Interessengemeinschaft „Vierwindenhöhe“

Bebauungsplan „Vierwindenhöhe 6. Änderung und Erweiterung“
Frühzeitige Öffentlichkeitsbeteiligung – Anregungen und Bedenken

Bebauungsplan "Vierwindenhöhe
6. Änderung und Erweiterung"

Bebauungsplan „Vierwindenhöhe 6. Änderung und Erweiterung“
Frühzeitige Öffentlichkeitsbeteiligung

Anlage 2

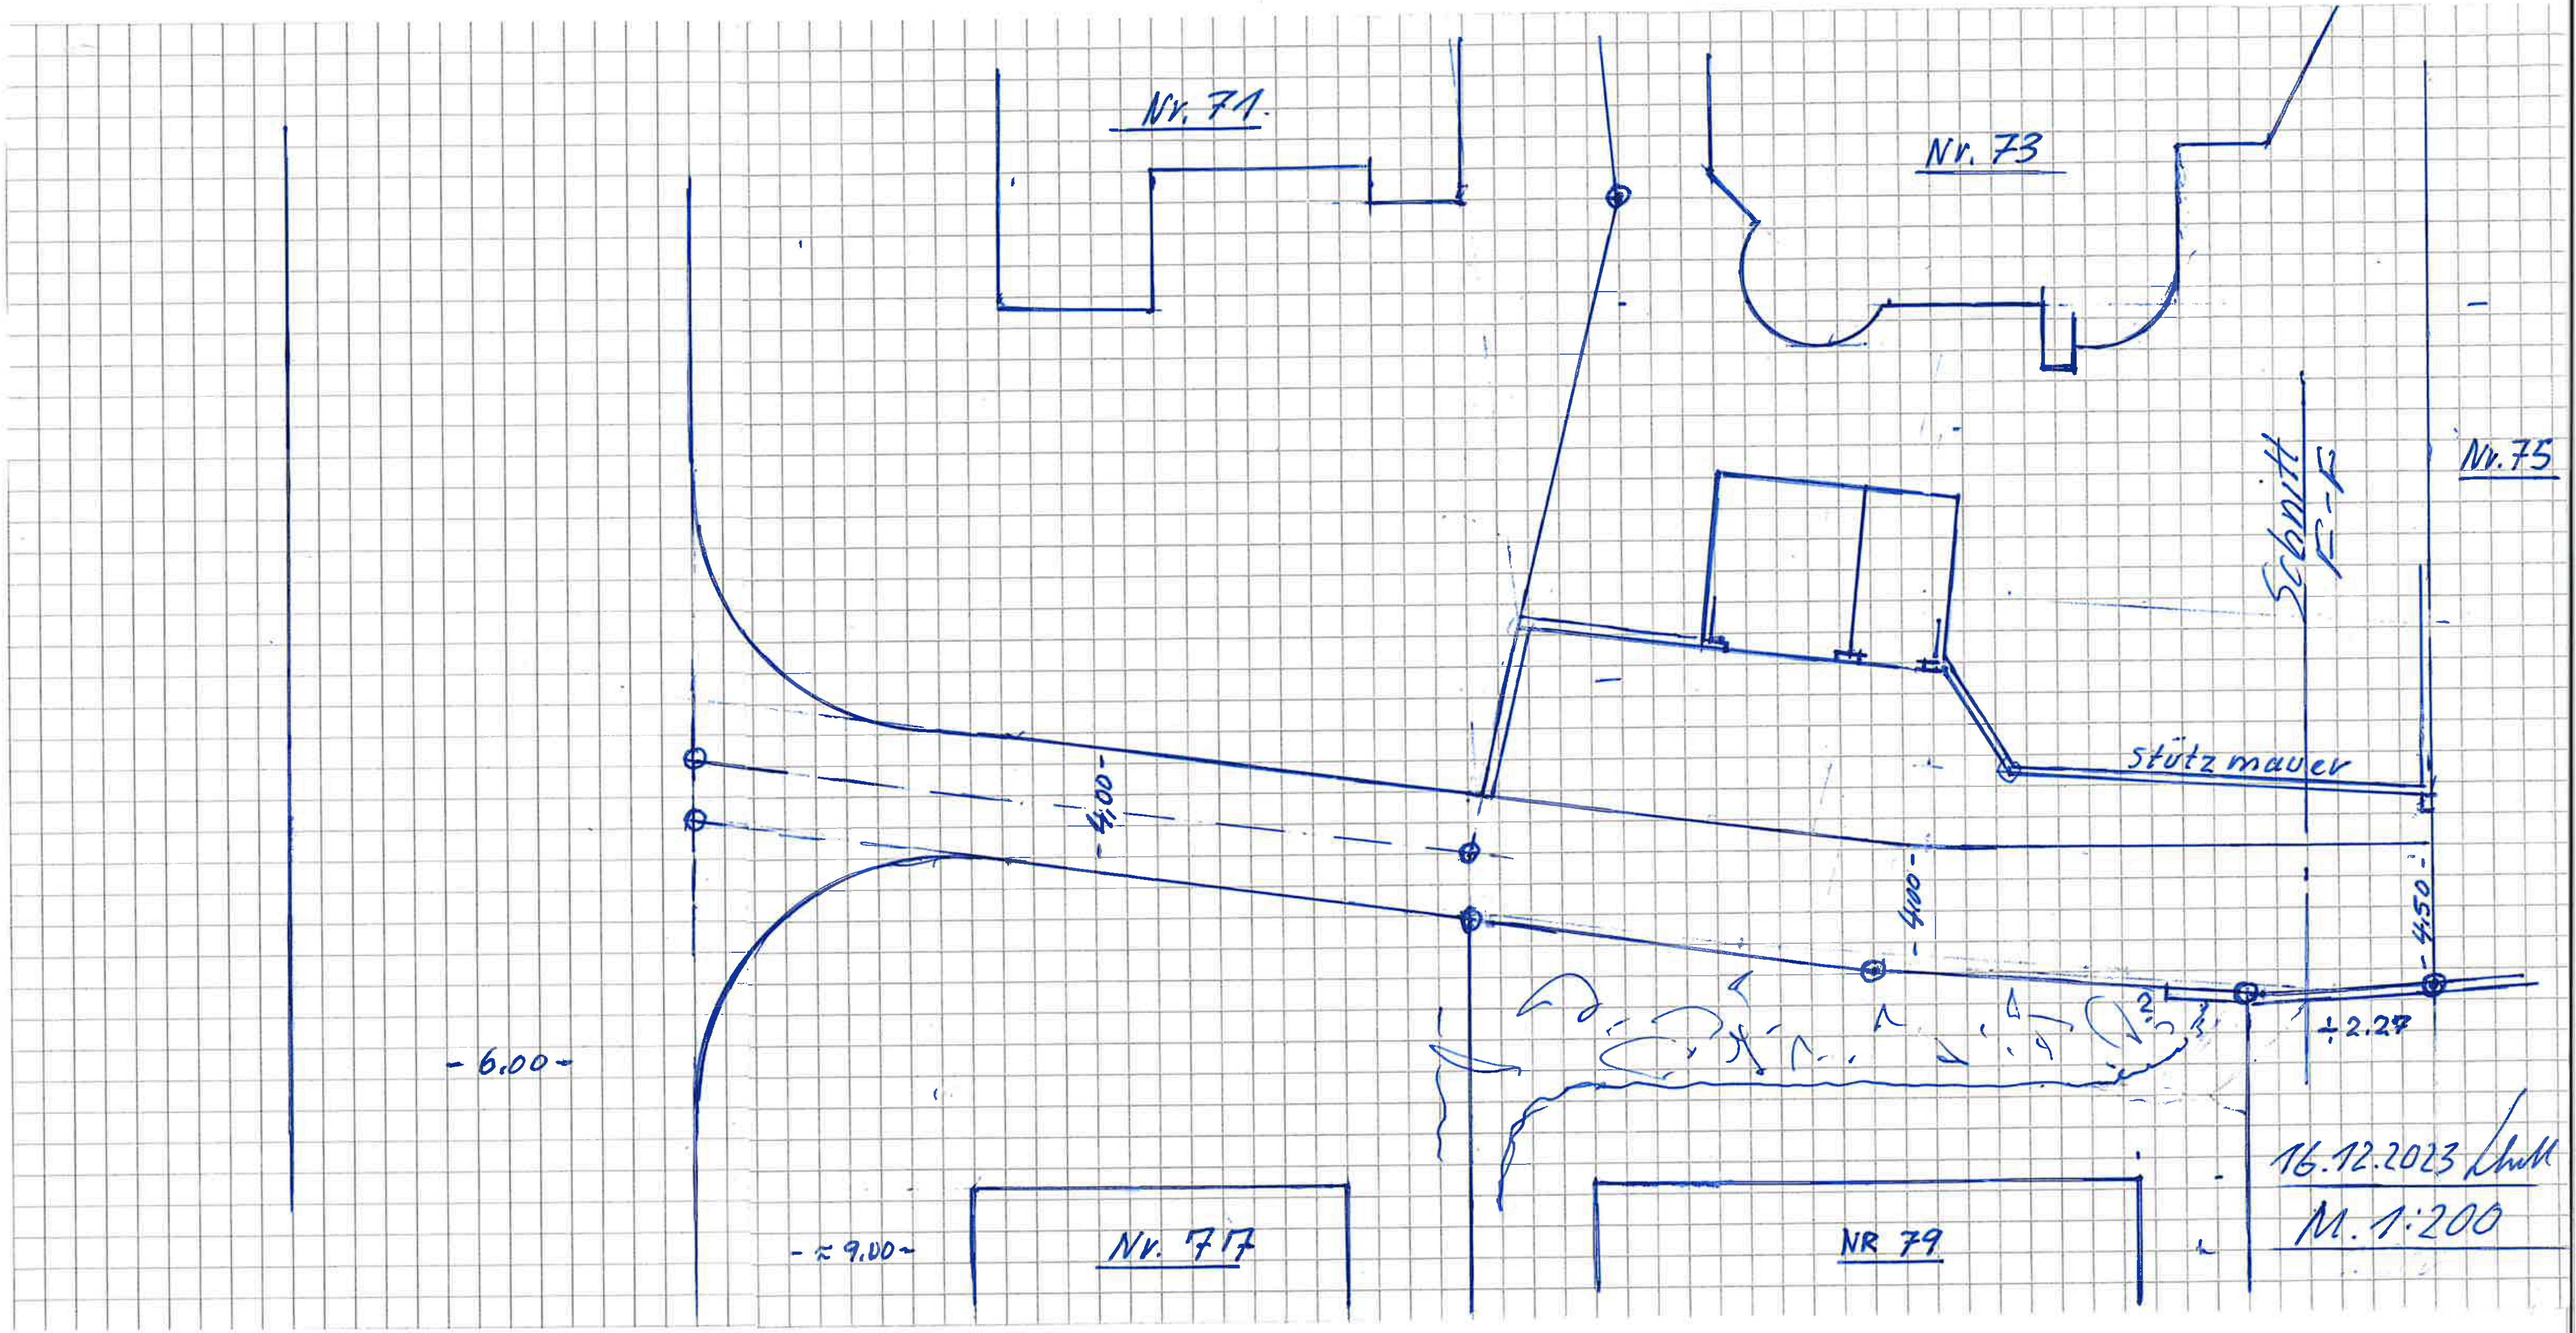
Auswirkungen aufgrund der Gegebenheiten vor Ort zu prüfen. Der bisher ausgewiesene Straßenverlauf orientierte sich am Geländeverlauf – ohne die oben beschriebenen Nachteile. In den beigefügten Lageplan-Ausschnitten haben wir unseren Änderungsvorschlag für den Straßenverlauf dargestellt (Anlage 1) und in der 2. Zeichnung die Änderung auf der ursprünglichen Lage im Kreuzungsbereich aufgezeigt (Anlage 2). Wir bitten, die Ausweisung der Erschließungsstraße aufgrund der o.g. Gründe entsprechend zu ändern.

Anlage 3

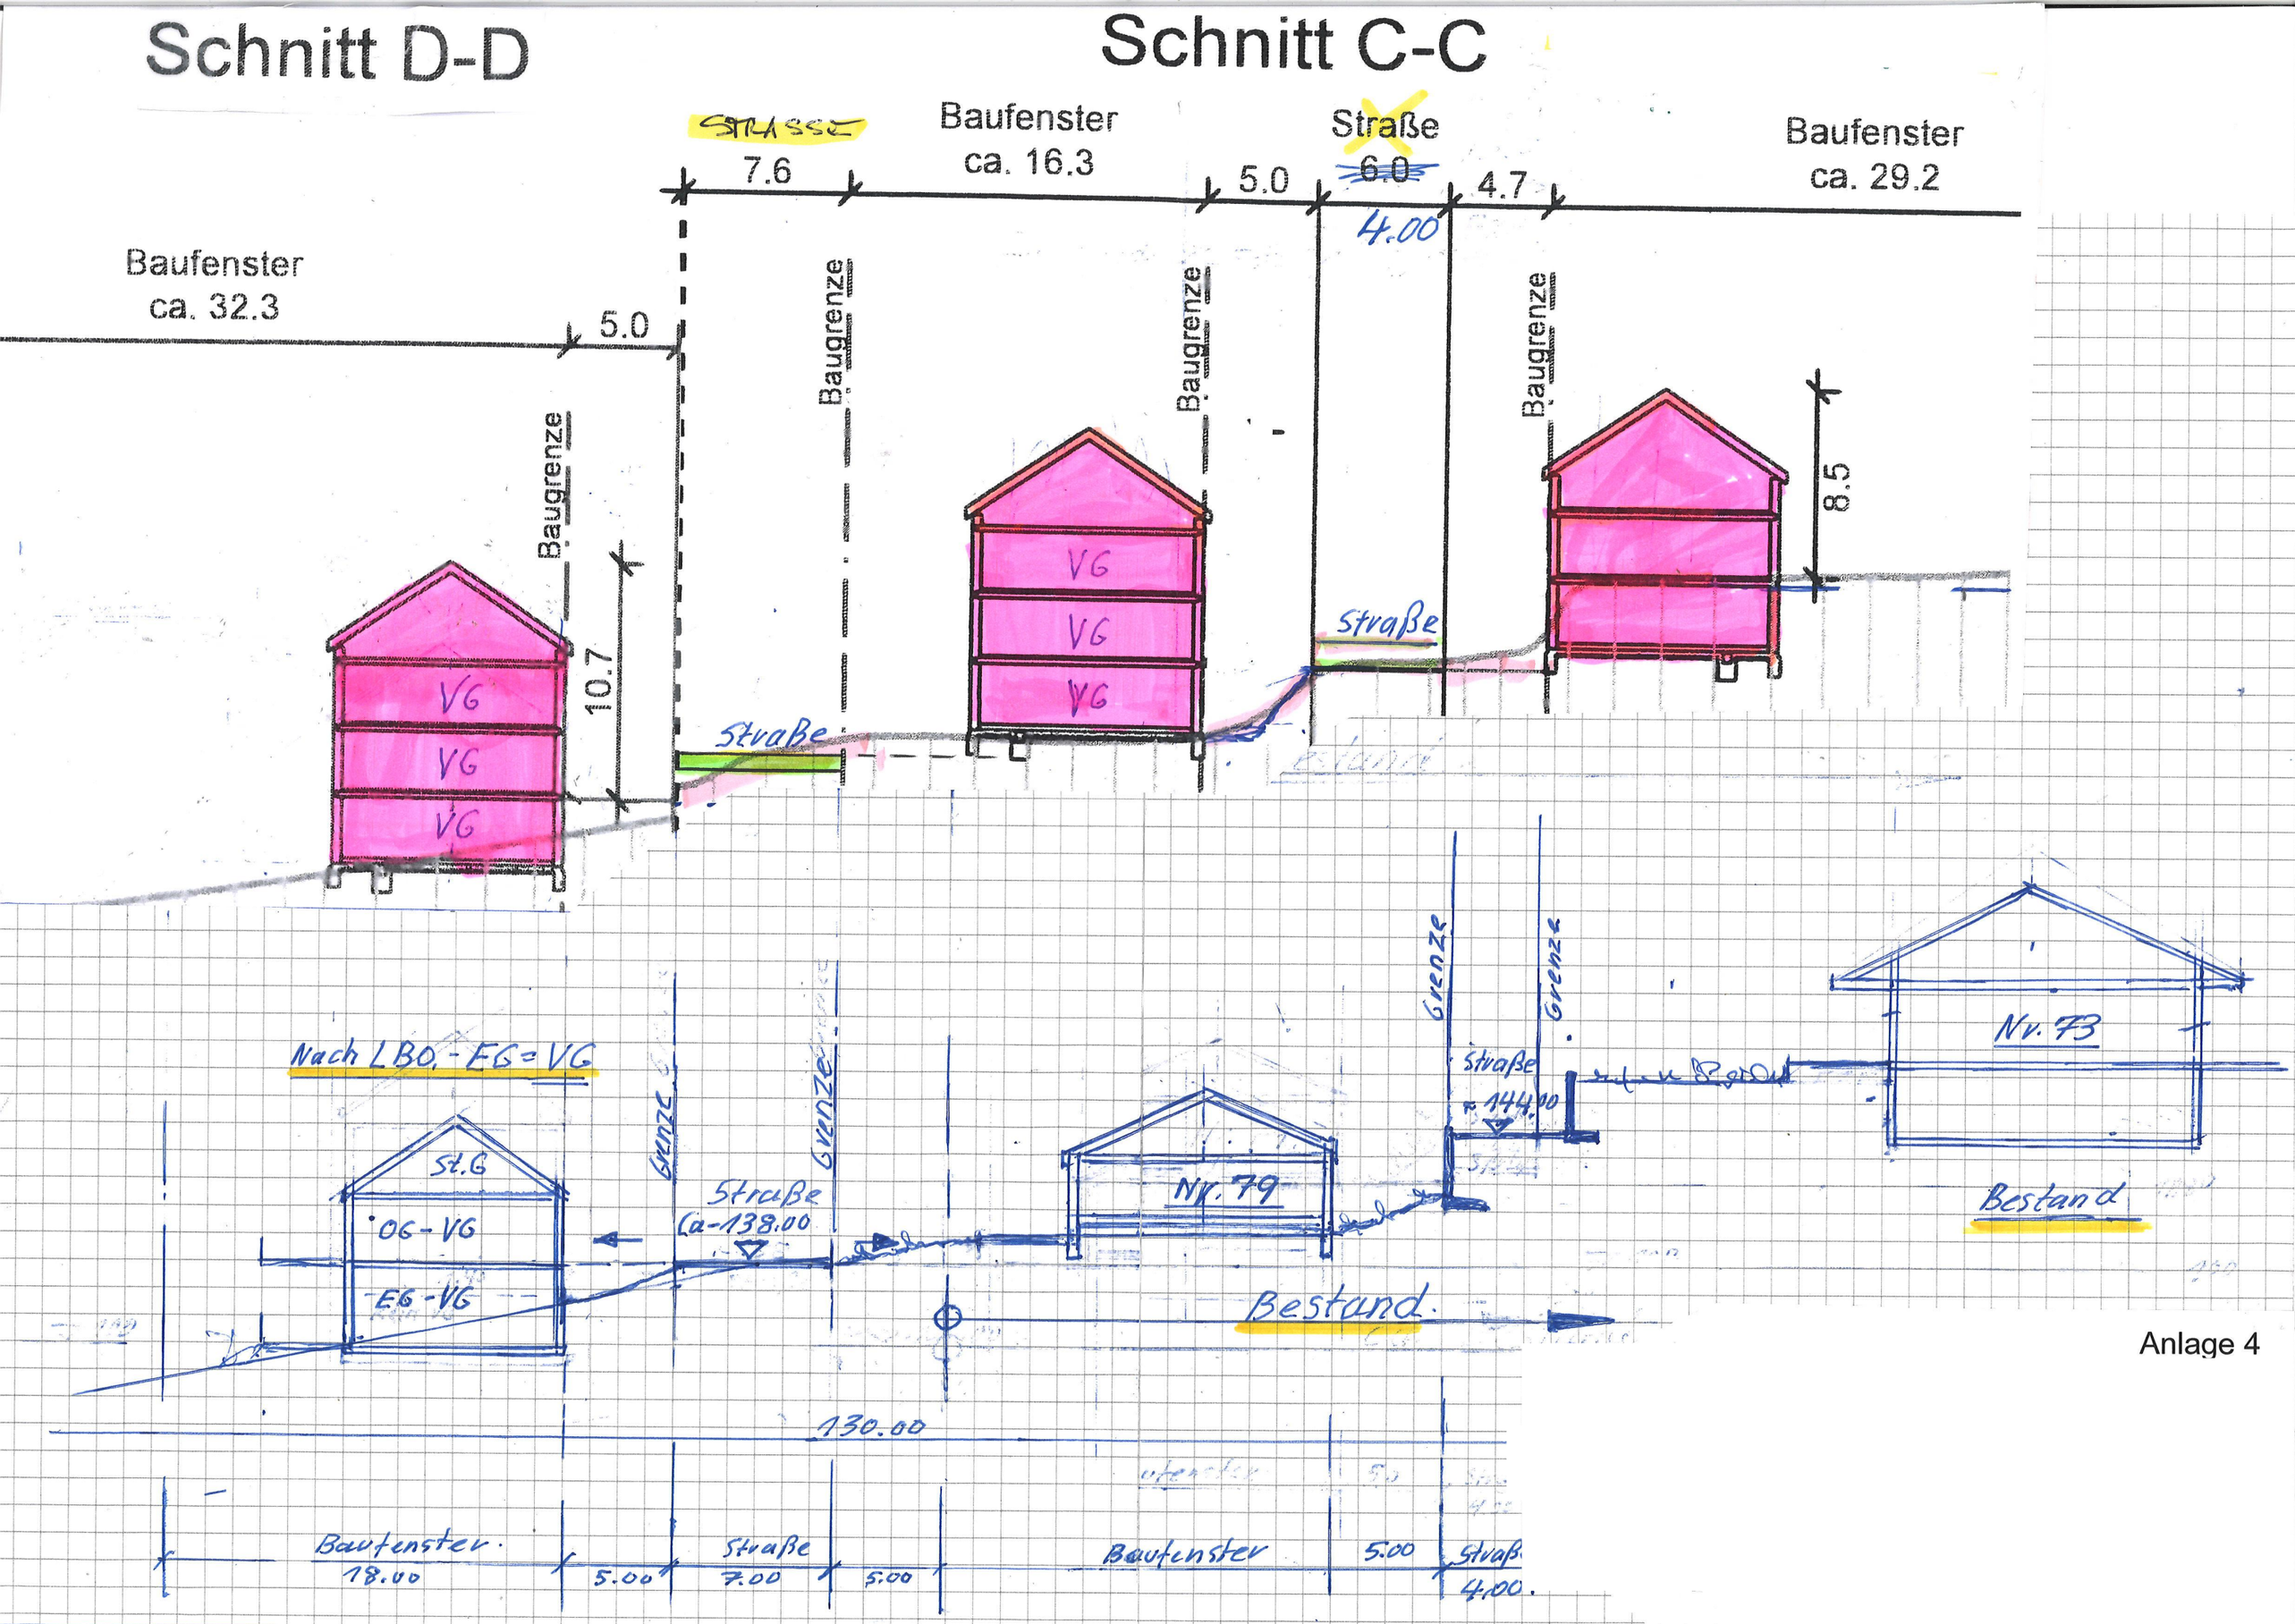
3. Stichstraße zu den Hausnummern Vierwindenhöhe Nr. 71 – 75:
   Die in der Bebauungsplanänderung ausgewiesene Stichstraße reicht mit 4,0 m Breite völlig aus. Das kann ich
   bestätigen. Daher ist es uns unverständlich, warum diese im hinteren Bereich auf 6,0 m aufgeweitet werden soll. Ich bin nicht damit einverstanden, dass dadurch der Vorplatz reduziert wird und die vorhandene 2,0m hohe Stützmauer entfernt werden muss. Der geplante Ausbau dieser Stichstraße führt zu unnötig hohen Kosten, ohne sinnvollen Nutzen.
   (Siehe Anlage 3: Darstellung des Bestands)
   Wir schlagen den Ausbau der Stichstraße mit 4,0 m Breite vor.

Anlage 5

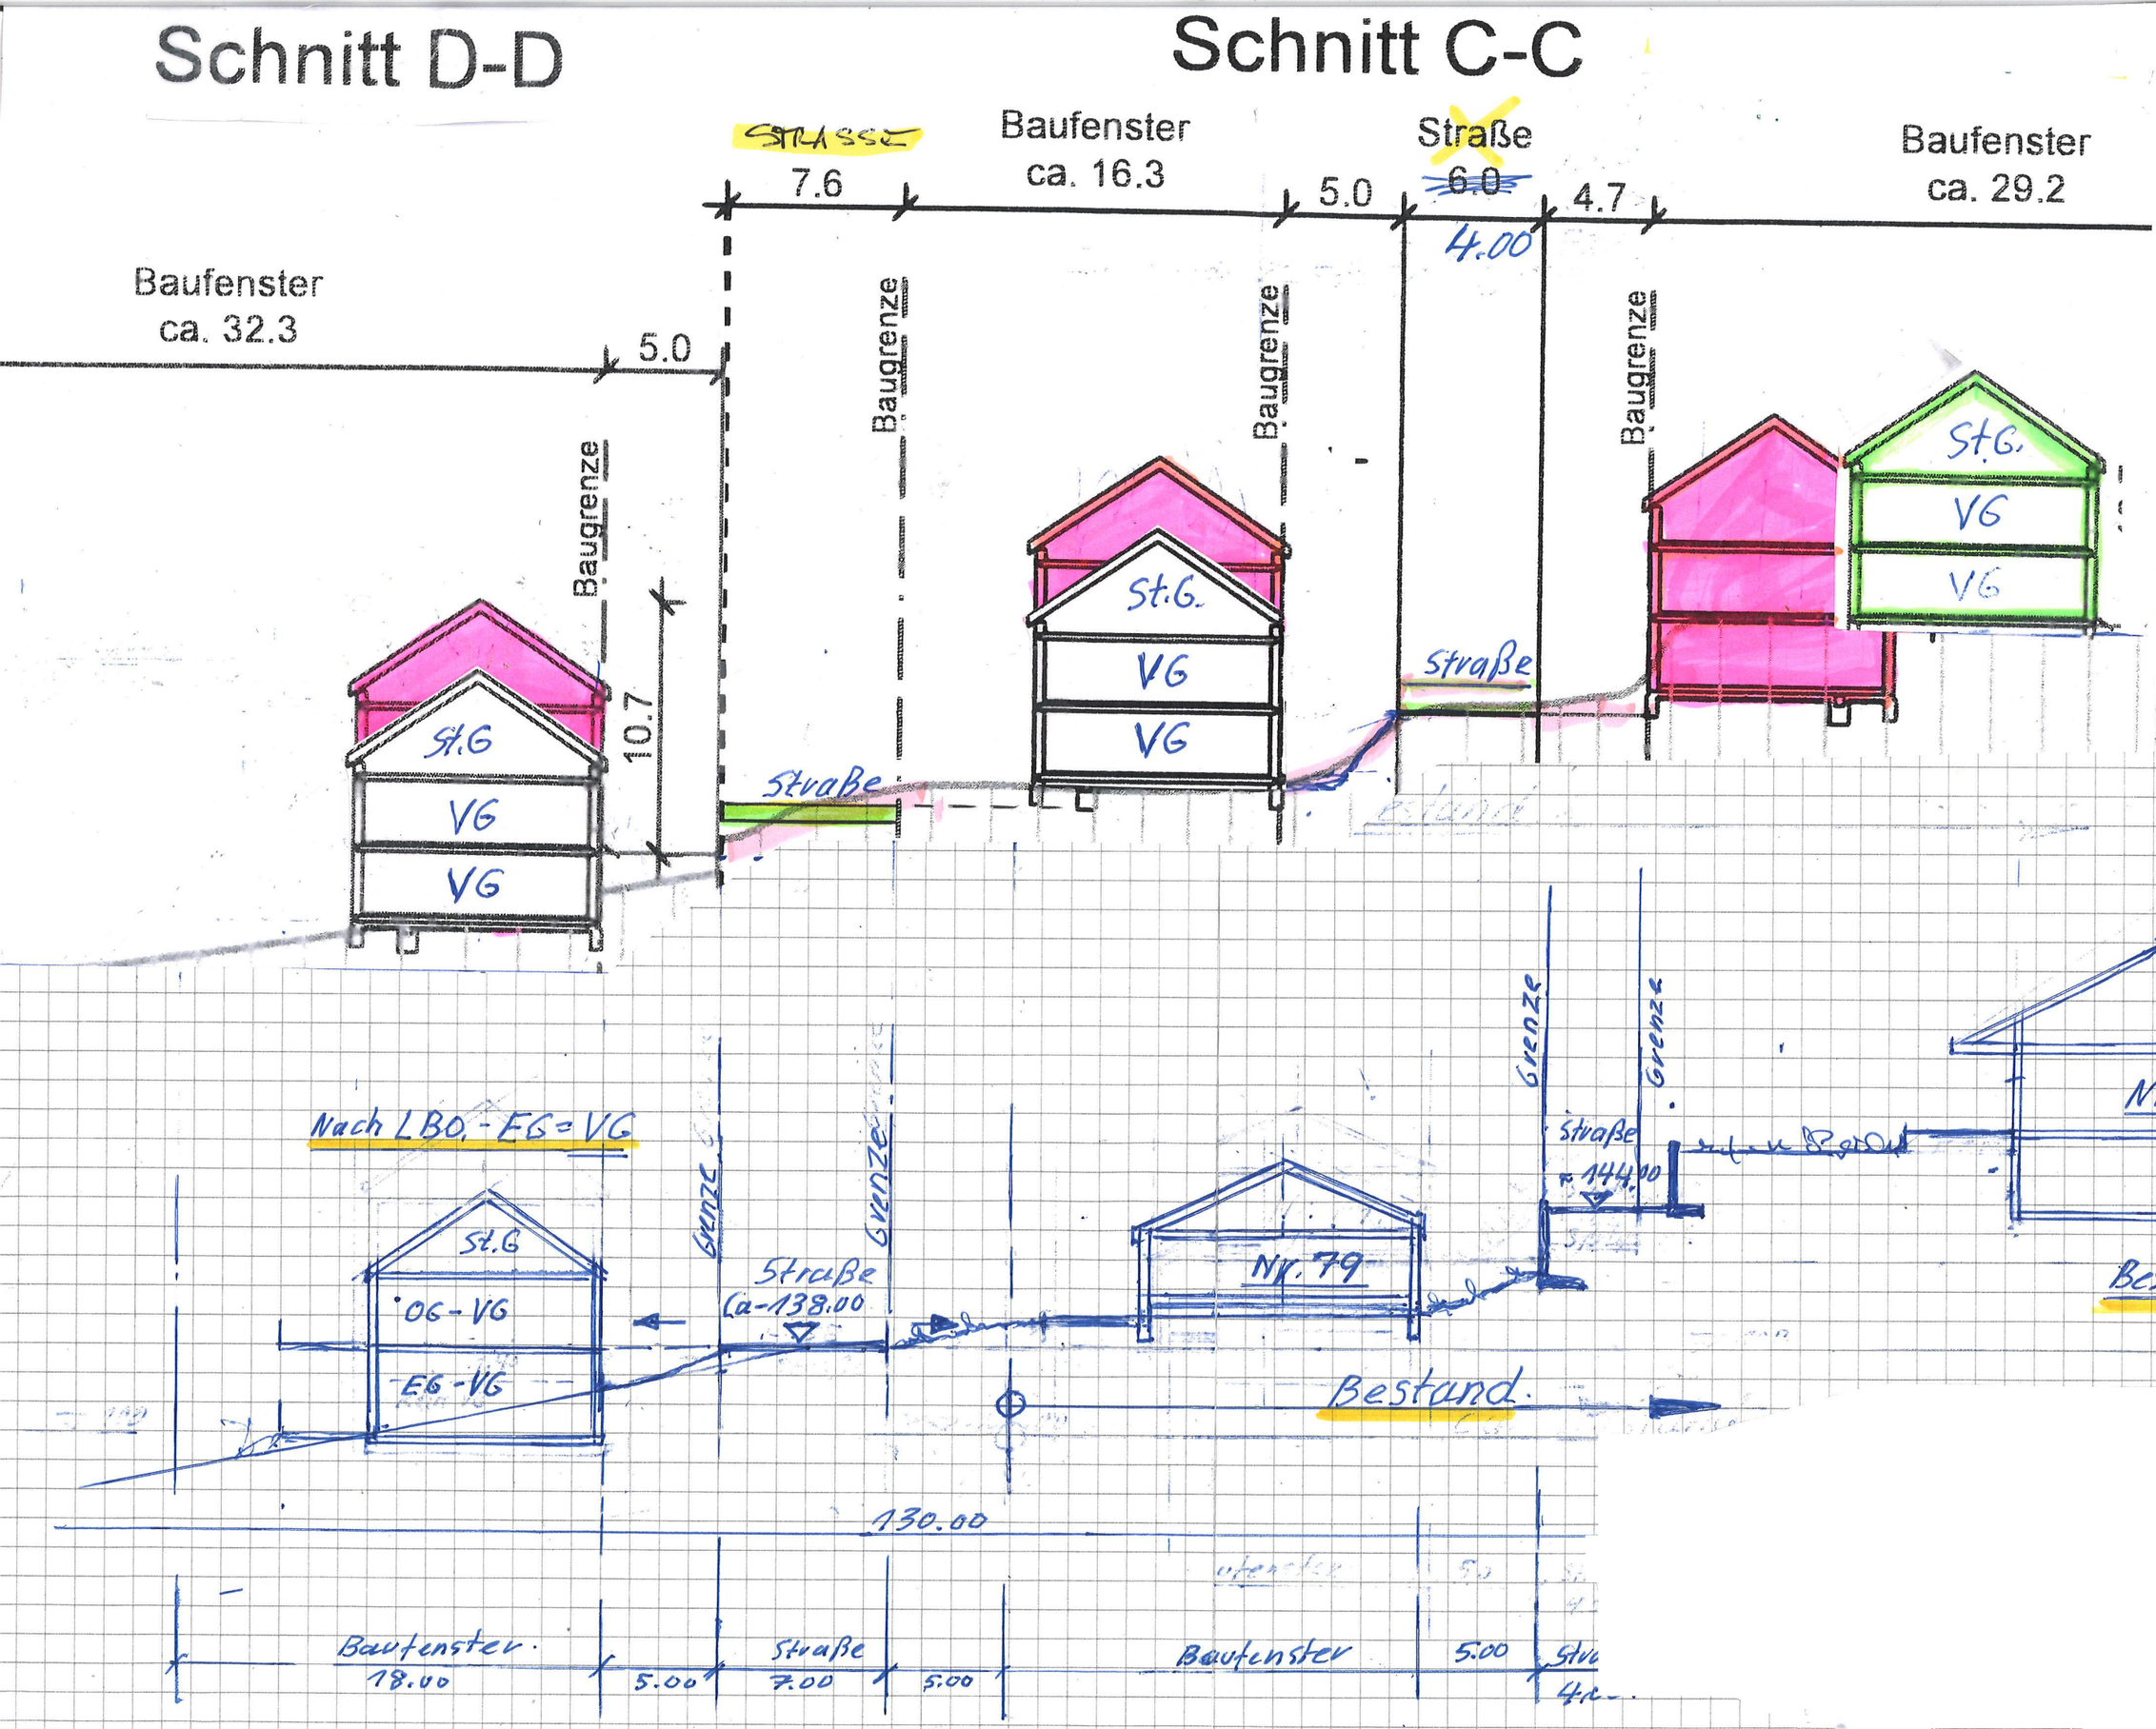
Wir halten die ausnahmsweise Überschreitung für nicht notwendig und nicht sinnvoll, da sie eine städtebaulich unverhältnismäßig hohe Bebauung ermöglicht. Dies haben wie im beigefügten Schemaschnitt dargestellt (siehe Anlage 5).
   Im Übrigen ist die topografische Situation nicht anders als in Baufeldern, für die diese Ausnahme nicht festgesetzt wurde. Daher schlagen wir vor, diese Überschreitung der festgesetzten Zahl der Vollgeschosse wieder zu streichen, sodass die Vorgaben der Landesbauordnung einzuhalten sind.
